공작정비동

체크리스트

A-3열

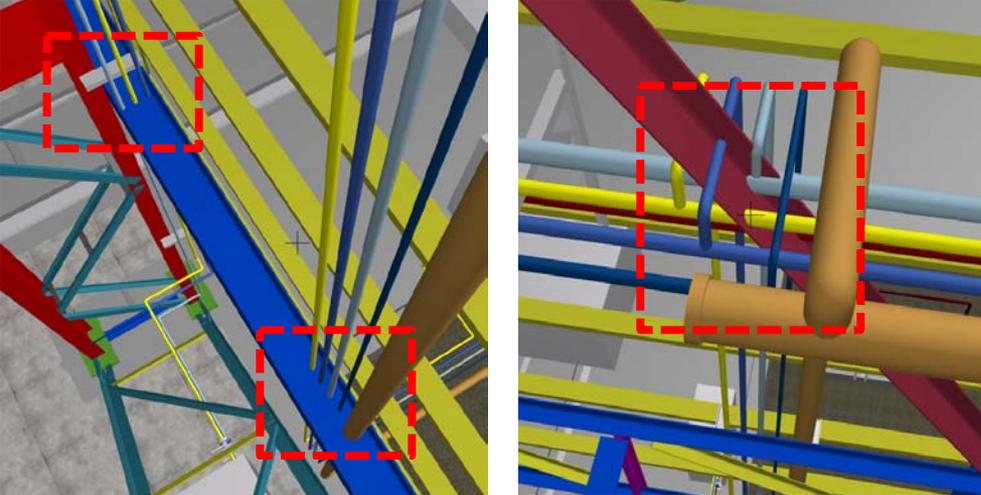
번호		BIM-CSP-CM-031	설계오류 유형	공중간섭(건축/플랜트기계)	검토일	2013-08-02	
ROI 분석	기존방식 검토 시 오류 발견 난이도	상 / 중 / 하				KEY MAP	
	재작업 범위	해당 내역요소(수량)					
		전					
		후					
	재작업 비용						
공기지연 일수					위치	ELECTRIC ROOM-2	
BIM 검토	주요 핵심 내용	메인구조와 플랜트 배관 간섭				설계사 검토	주요구조부 변경 불가 설계사 수정 CSP-1LA-971-EP142-00042 CSP-1LA-971-EP144-00605
			공작정비동 A열/3열 메인 구조와 플랜트 배관 사이의 간섭. (STEAM 배관)		검토일		
					검토 현황	설계 반영	반영
						BIM 반영	반영
도면번호		(플랜트 기계) CSP-1-LA-971-EA142-00042

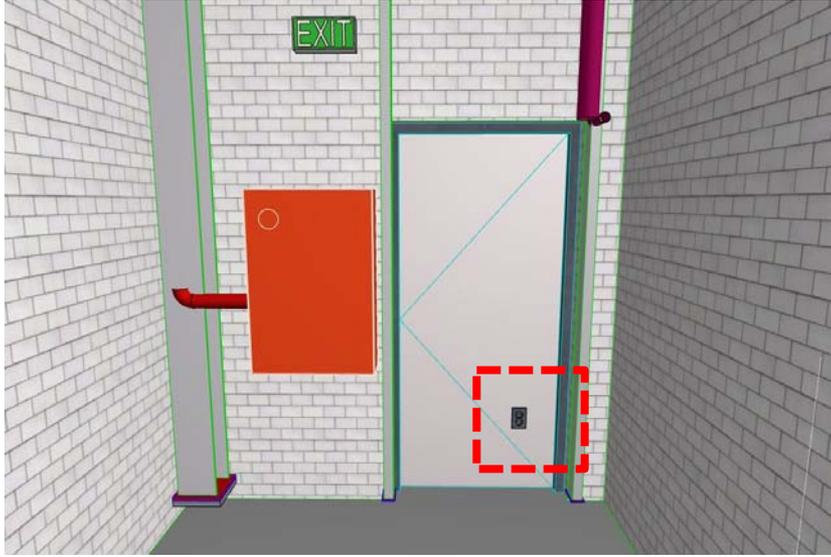
번호		BIM-CSP-CM-035	설계오류 유형	공중간섭(플랜트기계/전기)	검토일	2013-08-09	
ROI 분석	기존방식 검토 시 오류 발견 난이도	상 / 중 / 하			KEYMAP		
	재작업 범위	해당 내역요소(수량)					
		전					
		후					
	재작업 비용						
공기지연 일수							
BIM 검토	주요 핵심 내용	전기 배관 트레이와 플랜트 배관 간섭			설계사 검토	간섭사항 기계배관측 수정. 설계사 수정 CSP-1LA-971-EP142-00006, 00012, 00023, 00029 CSP-1LA-971-EP144-00006, 00009~00011, 00106, 00109~00111, 00205, 00208, 00210~00212, 00305, 00308, 00312, 00317, 00321, 00503~00504	
	 G-1열			공작정비동 전기 배관 트레이와 플랜트 배관 사이의 간섭 확인			
	 F-1열						
	 E-1열						
	 D-1열						
 C-1열							
도면번호	(플랜트 기계) CSP-1-LA-971-EP142-00006,00012,00018,00023,00029 (플랜트 전기) CSP-1 LA-710-EE151-00210,00211,00220			검토현황	검토일	2013-11-04	
					설계 반영	반영	
					BIM 반영	반영

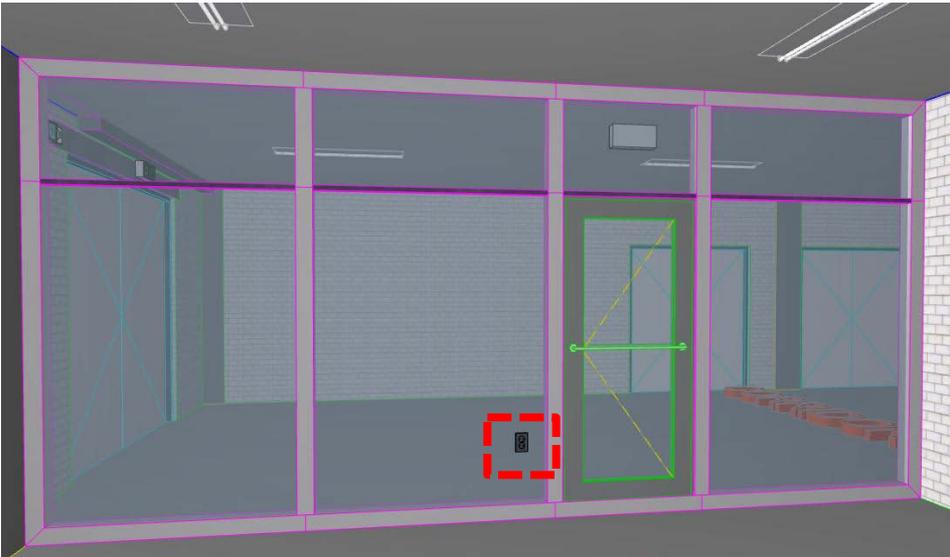
번호		BIM-CSP-CM-037	설계오류 유형	공중간섭(토목/플랜트기계)	검토일	2013-08-09	
ROI 분석	기존방식 검토 시 오류 발견 난이도	상 / 중 / 하			KEYMAP		
	재작업 범위	해당 내역요소(수량)					
		전					
		후					
	재작업 비용						
공기지연 일수							
BIM 검토	주요 핵심 내용	기초 콘크리트와 플랜트 배관 간섭			설계사 검토	설계사 수정 CSP-1LA-971-EP144-00307	
			공작정비동 기초 콘크리트 와 AIR 배관 간의 간섭확인				검토일
	 <p style="text-align: center;">G-5열</p>				검토현황	설계 반영	검토중
	도면번호	(플랜트 기계) CSP-1-LA-971-EP144-00307 (토목) CSP-1-LA-810-EC115-11510				BIM 반영	변경사항 없음

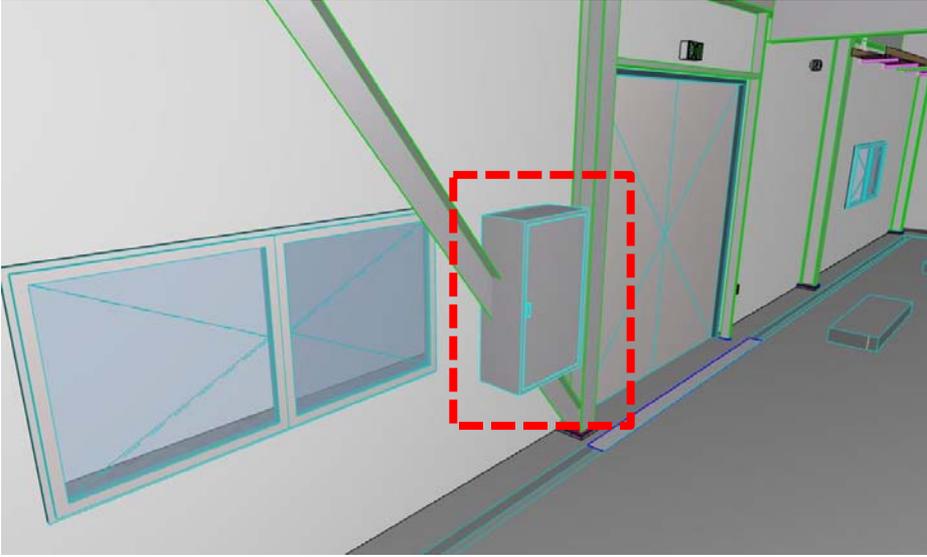
번호		BIM-CSP-CM-038	설계오류 유형	도면상이(토목/플랜트기계)	검토일	2013-08-09		
ROI 분석	기존방식 검토 시 오류 발견 난이도	상 / 중 / 하			KEYMAP			
	재작업 범위	해당 내역요소(수량)						
		전						
		후						
	재작업 비용							
공기지연 일수								
BIM 검토	주요 핵심 내용	토목도면과 플랜트기계 도면내 PIT 위치 상이			설계사 검토	설계사 수정 CSP-1LA-971-EP142-00033 EP144-00324, 00504		
	 C-8열	공작정비동 토목도면과 플랜트 기계 도면내 PIT 위치가 상이함				검토일	2013-11-04	
					검토 현황	설계 반영	검토중	
						BIM 반영	변경사항 없음	
도면번호	(플랜트 기계) CSP-1-LA-971-EP144-00324,00504 CSP-1-LA-971-EP142-00033 (토목) CSP-1-LA-810-EC115-11810

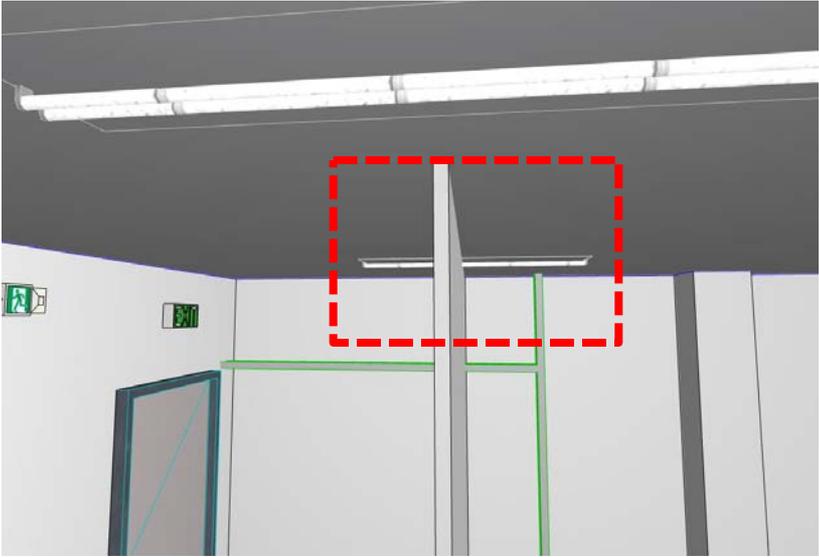
번호		BIM-CSP-CM-039	설계오류 유형	도면상이(건축/플랜트기계)	검토일	2013-08-09	
ROI 분석	기존방식 검토 시 오류 발견 난이도	상 / 중 / 하			KEYMAP		
	재작업 범위	해당 내역요소(수량)					
		전					
		후					
	재작업 비용						
공기지연 일수							
BIM 검토	주요 핵심 내용	건축도면과 플랜트기계 도면 상이			설계사 검토	설계사 수정 CSP-1LA-971-EP142-00034, 00035 EP144-00215, 00801	
	 <p><건축도면></p>		 <p><플랜트기계 도면></p>				건축도면과 플랜트기계 도면내의 MACHINE ROOM의 위치가 상이함
	B-1열						
	도면번호	(플랜트 기계) CSP-1-LA-971-EP142-00034,00035 (건축) CSP-1-LA-850-EA122-00110					
					검토일	2013-11-04	
					검토현황	설계반영	반영
						BIM 반영	반영

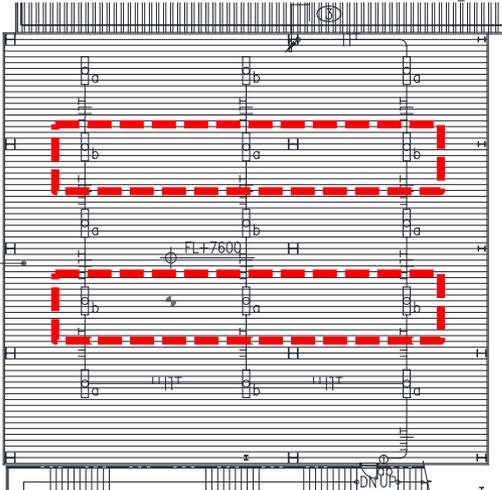
번호		BIM-CSP-CM-040	설계오류 유형	공중간섭(건축/전기)	검토일	2013-08-09		
ROI 분석	기존방식 검토 시 오류 발견 난이도	상 / 중 / 하			KEYMAP			
	재작업 범위	해당 내역요소(수량)						
		전						
		후						
	재작업 비용							
공기지연 일수								
BIM 검토	주요 핵심 내용	전기 콘센트가 문에 설치됨			설계사 검토	전기- 간섭사항 수정 예정		
			ELECTRIC ROOM-1 1층 CLEAN GENT ROOM에 설치되는 콘센트가 문에 설치되어 있음					
	도면번호	(전기) CSP-1-LA-790-EE155-00160					검토일	2013-11-04
							검토현황	검토중
				BIM 반영	변경사항 없음

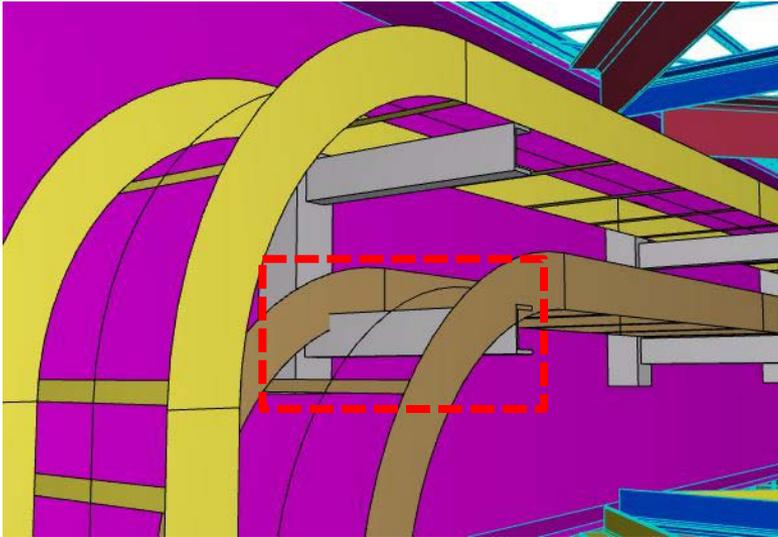
번호		BIM-CSP-CM-043	설계오류 유형	공종간섭(구조/전기)	검토일	2013-08-09			
ROI 분석	기존방식 검토 시 오류 발견 난이도	상 / 중 / 하			KEYMAP				
	재작업 범위	해당 내역요소(수량)							
		전							
		후							
	재작업 비용						위치	AIR COMPRESSOR ROOM	
공기지연 일수									
BIM 검토	주요 핵심 내용	메인구조와 전기판넬 간섭			설계사 검토	주요 구조부 변경불가 전기-간섭 사항 수정 예정			
			AIR COMPRESSOR ROOM내 메인 구조와 전기판넬사이의 간섭 확인				검토일	2013-11-04	
							검토 현황	설계 반영	검토중
								BIM 반영	변경사항 없음
도면번호		(전기) CSP-1-LA-790-EE155-00090

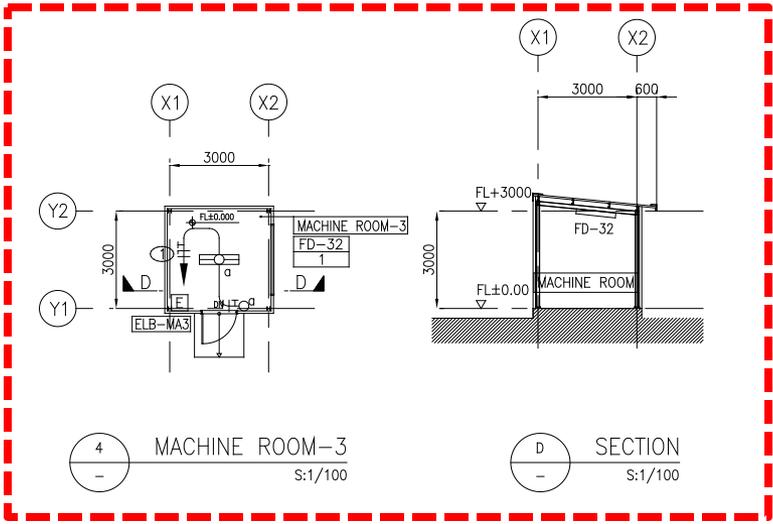
번호		BIM-CSP-CM-046	설계오류 유형	공중간섭 (전기)	검토일	2013-08-09	
ROI 분석	기존방식 검토 시 오류 발견 난이도	상 / 중 / 하			KEYMAP		
	재작업 범위	해당 내역요소(수량)					
		전					
		후					
	재작업 비용						
공기지연 일수							
BIM 검토	주요 핵심 내용	트레이와 트레이 서포트 간섭			설계사 검토	전기- 설치 간섭 없음	
		M2nd ELECTRIC ROOM에 설치되는 트레이와 트레이 서포트 간섭발생					검토일
					검토 현황	설계 반영	변경사항 없음
						BIM 반영	변경사항 없음
도면번호	(전기) CSP-1LA-710-EE151-00080

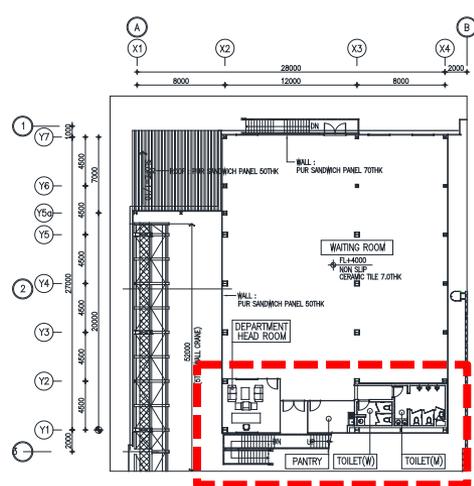
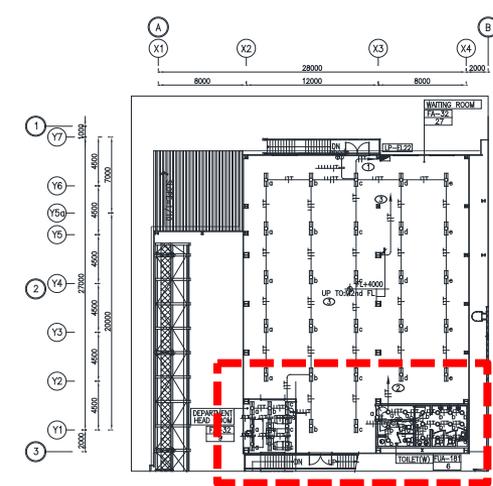
번호		BIM-CSP-CM-047	설계오류 유형	공중간섭 (건축/전기)	검토일	2013-08-09	
ROI 분석	기존방식 검토 시 오류 발견 난이도	상 / 중 / 하			KEYMAP		
	재작업 범위	해당 내역요소(수량)					
		전					
		후					
	재작업 비용						위치
공기지연 일수							
BIM 검토	주요 핵심 내용	트레이와 벽체 오프닝 위치 상이로 간섭 발생			설계사 검토	전기- 설치 간섭 없음	
			벽면 오프닝 위치 상이로 간섭 발생				검토일
					검토 현황	설계 반영	변경사항 없음
						BIM 반영	변경사항 없음
도면번호		(전기) CSP-1LA-710-EE151-00040

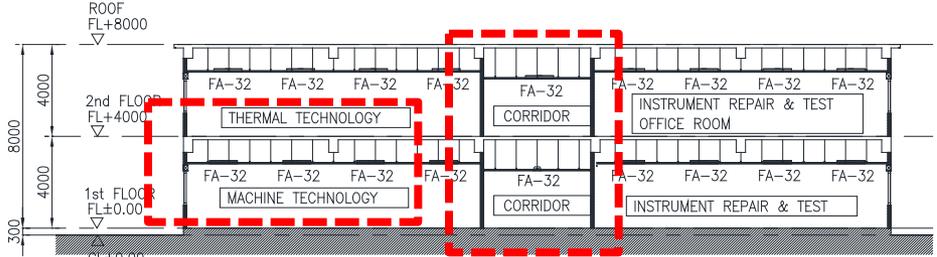
번호		BIM-CSP-CM-048	설계오류 유형	공종간섭 (전기)	검토일	2013-08-09	
ROI 분석	기존방식 검토 시 오류 발견 난이도	상 / 중 / 하			KEYMAP		
	재작업 범위	해당 내역요소(수량)					
		전					
		후					
	재작업 비용						
공기지연 일수							
BIM 검토	주요 핵심 내용	전기 배관 트레이 도면 오류			설계사 검토	전기- 간섭 없음	
			공작정비동 천정에 설치되는 트레이의 피팅류 설치 시 트레이 서포트와 간섭 발생				
	도면번호	(전기) CSP-1LA-710-EE151-00040, 00210, 00211			검토일	2013-11-04	
					설계 반영	변경사항 없음	
		검토 현황	BIM 반영	변경사항 없음

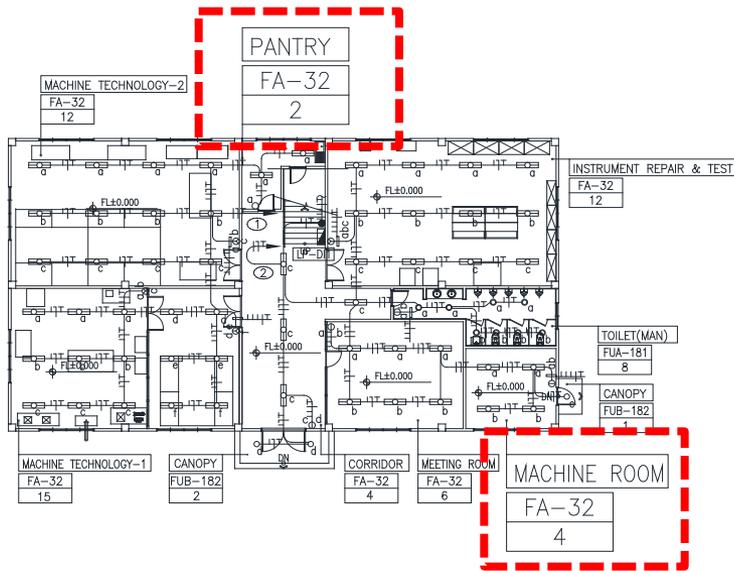
번호		BIM-CSP-CM-049	설계오류 유형	도면누락 (전기)	검토일	2013-08-09	
ROI 분석	기존방식 검토 시 오류 발견 난이도	상 / 중 / 하			KEYMAP		
	재작업 범위	해당 내역요소(수량)					
		전					
		후					
	재작업 비용						
공기지연 일수							
BIM 검토	주요 핵심 내용	트레이 연결 부위 상세도 누락			설계사 검토	전기- TRAY 도면 수정	
							공작정비동 MACHINE REPAIR SHOP 상부에 설치되는 수직 트레이의 연결 부위 상세도 누락
	트레이 단면도		모델링 도면				
	도면번호	(전기) CSP-1LA-710-EE151-00050					
				검토현황	반영		
				설계반영	반영		
				BIM 반영	반영

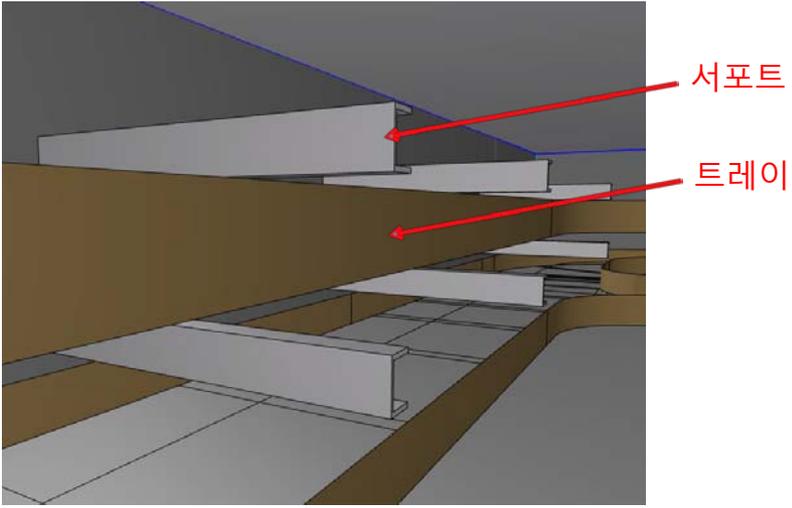
번호		BIM-CSP-CM-051	설계오류 유형	도면누락 (전기)	검토일	2013-08-09	
ROI 분석	기존방식 검토 시 오류 발견 난이도	상 / 중 / 하			KEYMAP		
	재작업 범위	해당 내역요소(수량)					
		전					
		후					
	재작업 비용						
공기지연 일수							
BIM 검토	주요 핵심 내용	배치평면도 누락으로 위치를 알 수 없음			설계사 검토	M/R-3은 삭제된 건물임	
			MACHINE ROOM-3 부속 동 배치평면도 누락으로 위치를 알 수 없음				
	검토일	2013-11-04					
	설계 반영	변경사항 없음					
BIM 반영	변경사항 없음						
도면번호	(전기) CSP-1LA-790-EE155-00150

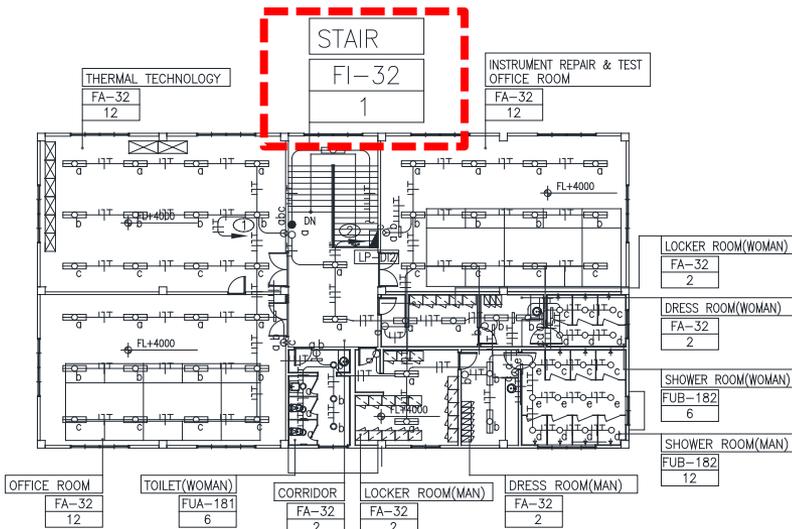
번호		BIM-CSP-CM-052	설계오류 유형	도면상이(건축/전기)	검토일	2013-08-09	
ROI 분석	기존방식 검토 시 오류 발견 난이도	상 / 중 / 하			KEYMAP		
	재작업 범위	해당 내역요소(수량)					
		전					
		후					
	재작업 비용						
공기지연 일수							
BIM 검토	주요 핵심 내용	건축도면과 전기도면 상이			설계사 검토	전기- 건축최종도면 미반영	
	 <p>건축도면</p>		 <p>전기도면</p>				건축도면과 전기도면내의 ELECTRIC ROOM-2의 건축평면도가 상이함
	도면번호	(전기) CSP-1-LA-790-EE155-00110 (건축) CSP-1-LA-850-EA123-00120					
	검토일	2013-11-04					
검토현황	검토중						
	설계반영				BIM 반영	변경사항 없음	
	BIM 반영

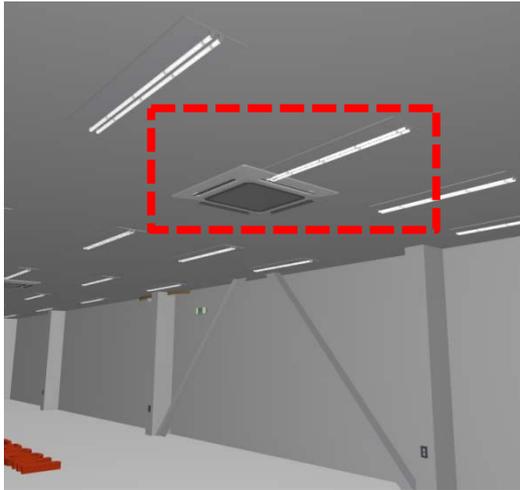
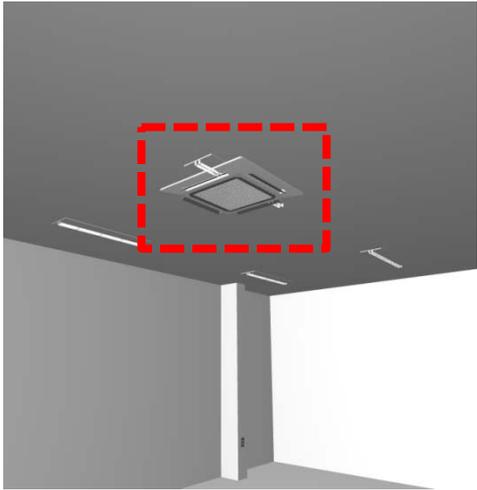
번호		BIM-CSP-CM-053	설계오류 유형	도면상이(건축/전기)	검토일	2013-08-09
ROI 분석	기존방식 검토 시 오류 발견 난이도	상 / 중 / 하			KEYMAP	
	재작업 범위	해당 내역요소(수량)				
	재작업 비용	전				
	공기지연 일수	후				
					위치	DIAGNOSIS SHOP
BIM 검토	주요 핵심 내용	건축도면과 전기도면 상이			설계사 검토	전기- 수정된 건축도면으로 변경예정
		 <p style="text-align: center;">건축도면</p>				
		 <p style="text-align: center;">전기도면</p>				
	도면번호	(전기) CSP-1-LA-790-EE155-00130 (건축) CSP-1-LA-850-EA123-00120				
					검토일	2013-11-04
					검토중	
					설계 반영	
					변경사항 없음	
					BIM 반영

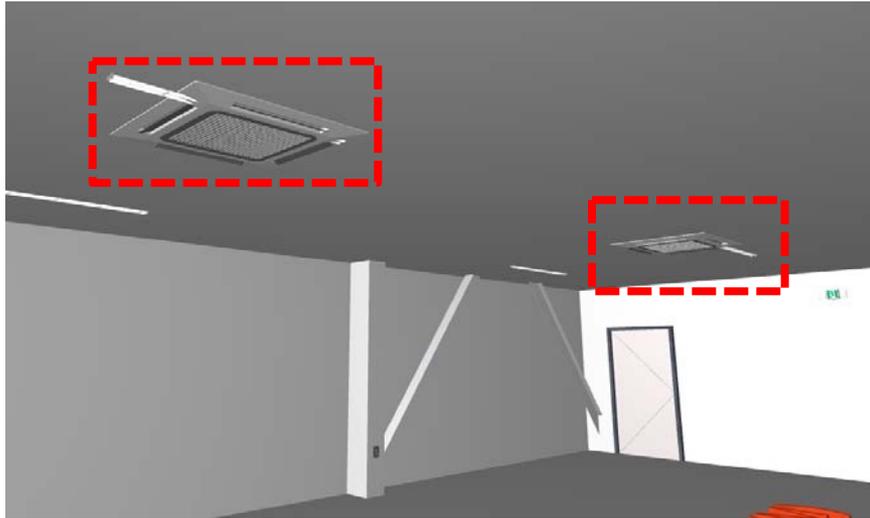
번호		BIM-CSP-CM-054	설계오류 유형	설계검토(전기)	검토일	2013-08-09	
ROI 분석	기존방식 검토 시 오류 발견 난이도	상 / 중 / 하			KEY MAP		
	재작업 범위	해당 내역요소(수량)					
		전					
		후					
	재작업 비용						
공기지연 일수							
BIM 검토	주요 핵심 내용	전등 종류 재검토			설계사 검토	전기- 등기구 타입 변경 예정	
				건축도면과 전기도면내의 DIAGNOSIS SHOP 1층의 MACHINE ROOM과 PANTRY는 CEILING이 없는 실인데 전등의 종류가 CEILING 고정방식인 FA로 설계되어 있음			
	도면번호	(전기) CSP-1-LA-790-EE155-00130					
					검토일	2013-11-04	
					검토 현황	설계 반영	검토중
						BIM 반영	변경사항 없음

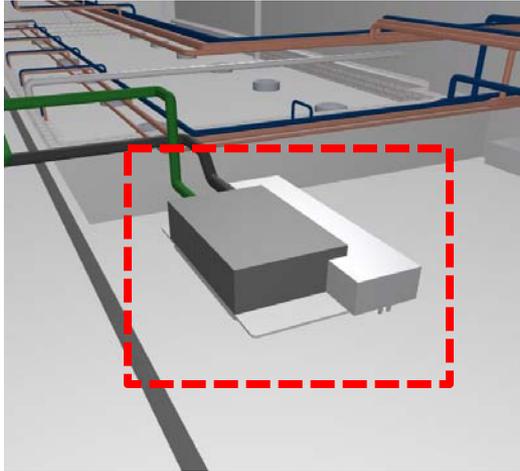
번호		BIM-CSP-CM-056	설계오류 유형	설계검토 (전기)	검토일	2013-08-09	
ROI 분석	기존방식 검토 시 오류 발견 난이도	상 / 중 / 하			KEYMAP		
	재작업 범위	해당 내역요소(수량)					
		전					
		후					
	재작업 비용						
공기지연 일수							
BIM 검토	주요 핵심 내용	트레이 서포트 레벨 오류			설계사 검토	전기- 재확인 요망 (TRAY 도면 수정)	
		공작정비동 ELECTRIC REPAIR SHOP PIT내에 설치되는 트레이와 트레이 서포트가 트레이 상부에 설치됨					
		도면번호	(전기) CSP-1LA-710-EE151-00120 (전기) CSP-1LA-710-EE151-00121			검토일	2013-11-04
					검토 현황	설계 반영	검토중
						BIM 반영	변경사항 없음

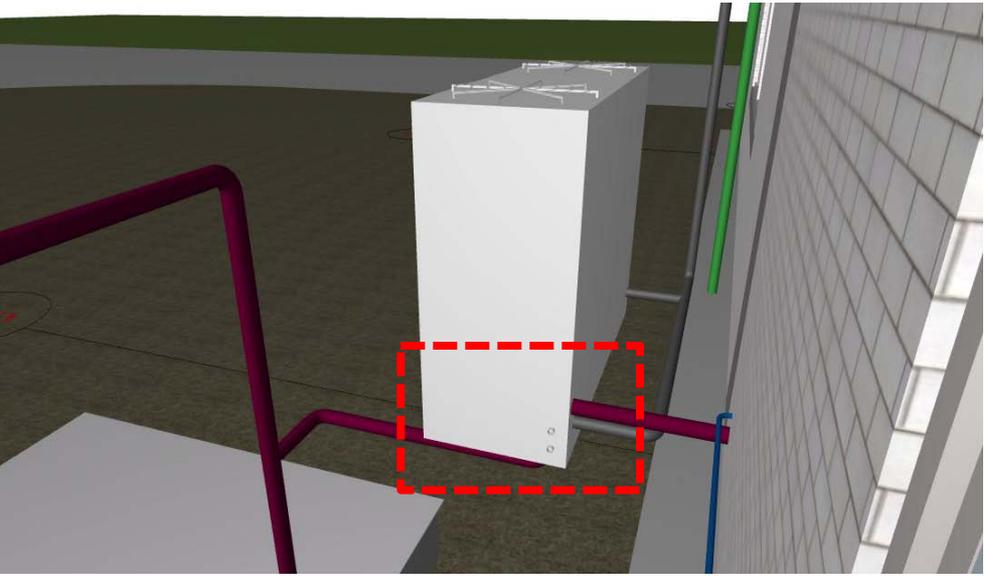
번호		BIM-CSP-CM-058	설계오류 유형	공중간섭(건축설비/전기)	검토일	2013-08-23	
ROI 분석	기존방식 검토 시 오류 발견 난이도	상 / 중 / 하			KEYMAP		
	재작업 범위	해당 내역요소(수량)					
		전					
		후					
	재작업 비용						
공기지연 일수							
BIM 검토	주요 핵심 내용	EHP실내기와 전등 간섭			설계사 검토	전기-간섭사항 수정예정. 설비-에어컨 장비 수정 중에 있습니다. 추후 도면에 반영 하겠습니다.	
							ELECTRIC ROOM-2 2층에 설치되는 EHP실내기와 전등사이의 간섭 확인
	2F MEETING ROOM		2F OFFICE ROOM				
	도면번호	(건축설비) CSP-1-LA-880-EA125-00007					
					검토현황	검토중	
					BIM 반영	설계 반영	
							변경사항 없음
